## PROJET DE RENOUVELLEMENT URBAIN DU QUARTIER DE LA VIGNE AUX ROSES SUR LA COMMUNE DE LA ROCHE-SUR-YON (85)

DEMANDE D'AUTORISATION ENVIRONNEMENTALE SUPPLEMENTIVE

MEMOIRE EN REPONSE A L'AVIS DE L'AUTORITE ENVIRONNEMENTALE

Septembre 2021

Figure 2. Délimitation des bassins versants et localisation des exutoires (pour rappel)

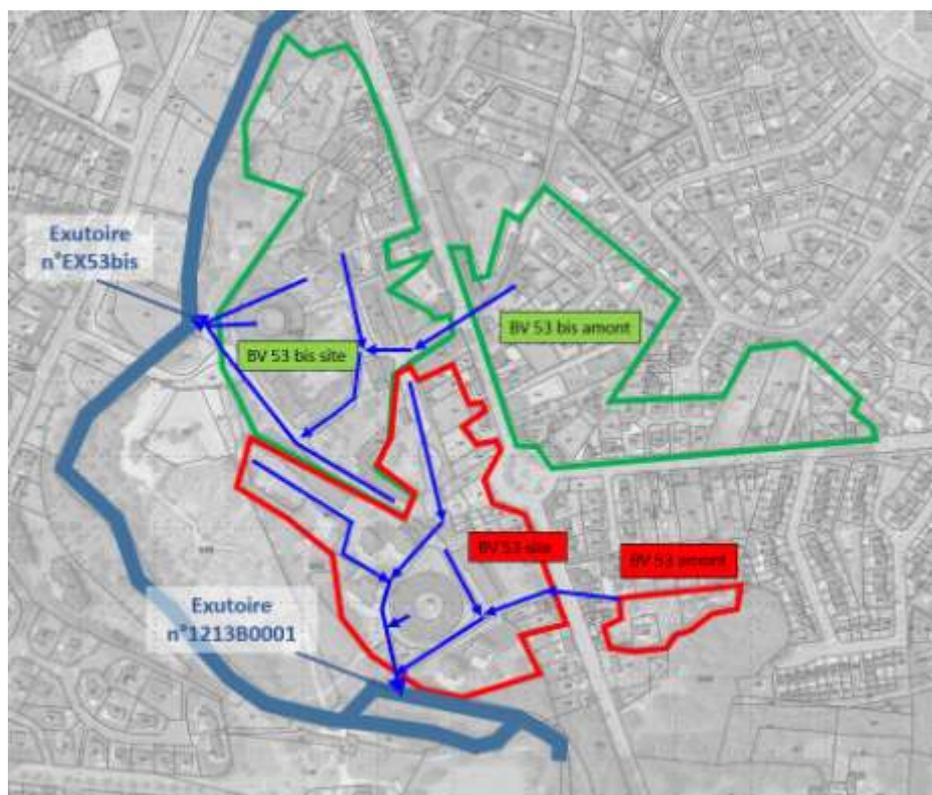
Cependant le dossier gagnerait à décrire le fonctionnement du système d'assainissement pluvial pour des épisodes d'occurrences supérieures à une pluie d'intensité correspondant à la période de retour de 10 ans (débordement des noues et du grand fossé de stockage), dans la mesure où l'état initial indique que, sur la période 1985-2019, l'évolution est globalement à la baisse de la pluviométrie mais qu'en revanche il est constaté des épisodes pluvieux plus intenses.

***La MRAe recommande d'analyser le fonctionnement du réseau d'assainissement pluvial en tenant compte des épisodes pluvieux plus intenses constatés sur le territoire et d'en tirer les enseignements qu'il convient, le cas échéant.***

Le projet est situé sur deux bassins versants avec deux points de rejet identifiés dans l'Yon, régularisés au titre l'article R. 214-1 du code de l'environnement en 2014, rubrique 2.1.5.0 (régime de Déclaration) :

- Bassin versant n°53 (exutoire n°1213B0001)
- Bassin versant n° 53 bis (exutoire n°EX53bis)

Dans le cadre de ce projet de renouvellement urbain, les capacités de transit des réseaux eaux pluviales ne seront pas modifiées. Aussi les débits capables des réseaux de chaque bassin versant ont été calculés selon la formule de Manning-Strickler :

Figure 3. Onde de rupture du barrage de Moulin Papon au niveau du projet – source : data.larochesuryon.fr.

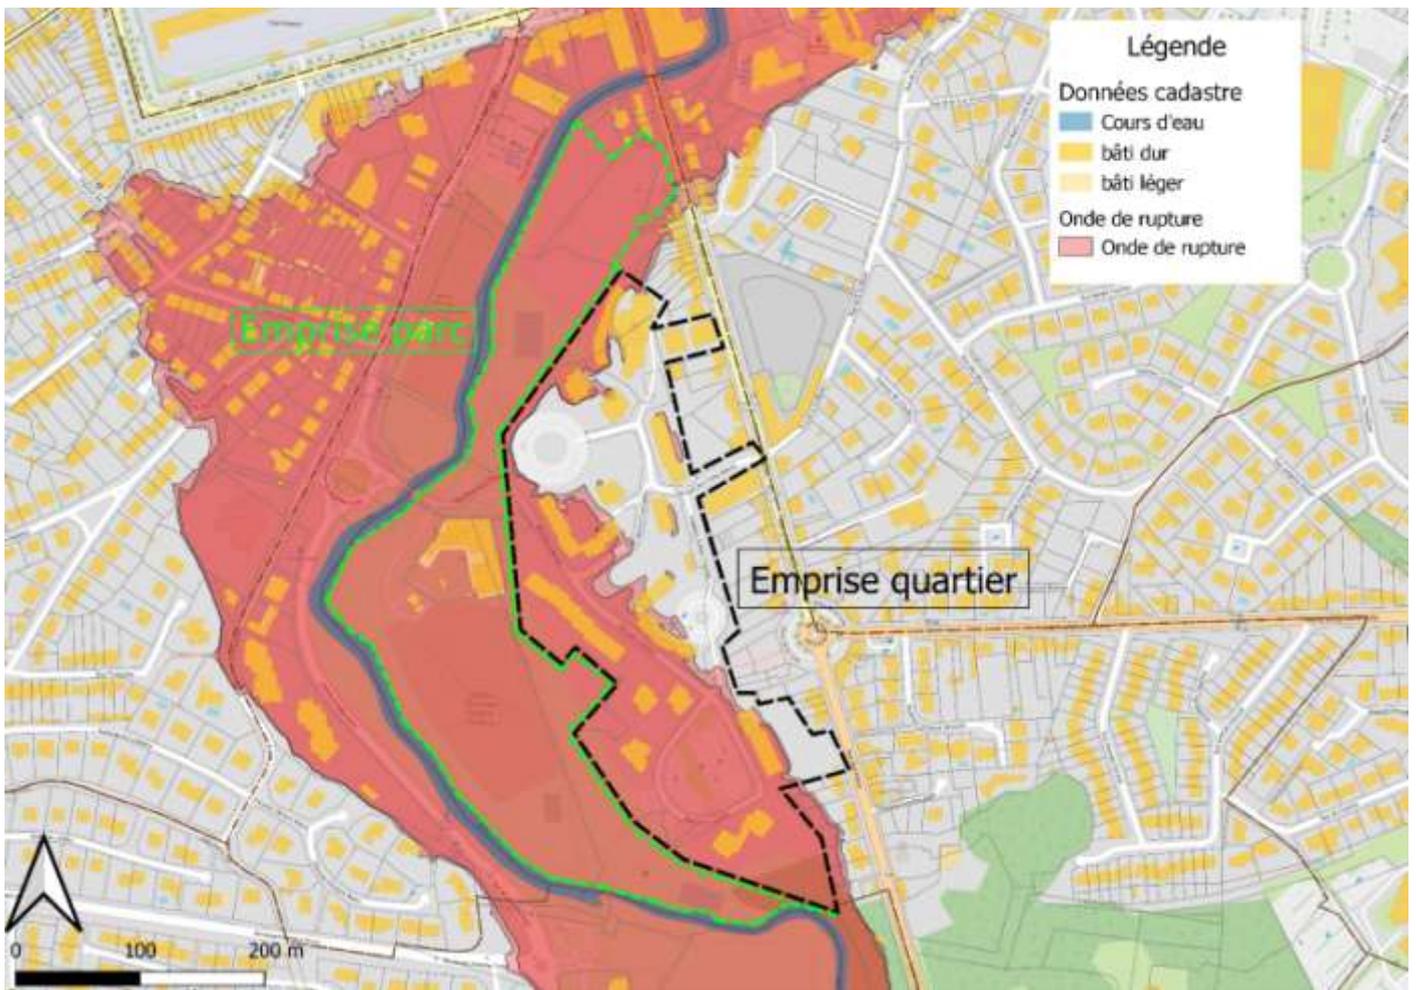
***Pour une bonne information du public, la MRAe recommande de compléter l'analyse des incidences du projet par un rappel des mesures de prévention et de réduction des risques éventuels pour la population que représente une nouvelle installation de combustion.***

Le présent mémoire en réponse est l'occasion de rappeler les conséquences de ce genre de phénomène et la nécessité de bien reconnaître les sirènes d'alertes et connaître les consignes générales d'évacuation (disponible sur le site de la ville).

La Figure 3, permet une visualisation plus précise que dans l'étude d'impact des zones reprises dans l'onde de rupture du barrage. L'entièreté du parc et de l'école sont dans le périmètre de cette onde de rupture, de même qu'une partie des bâtiments du quartier de la Vigne aux Roses.

Le renouvellement de la chaufferie n'est pas de nature à accroître ou modifier les risques de l'actuelle unité de combustion. De plus, comme le précise la MRAe, un dossier ICPE a été déposé et instruit pour cette nouvelle installation.
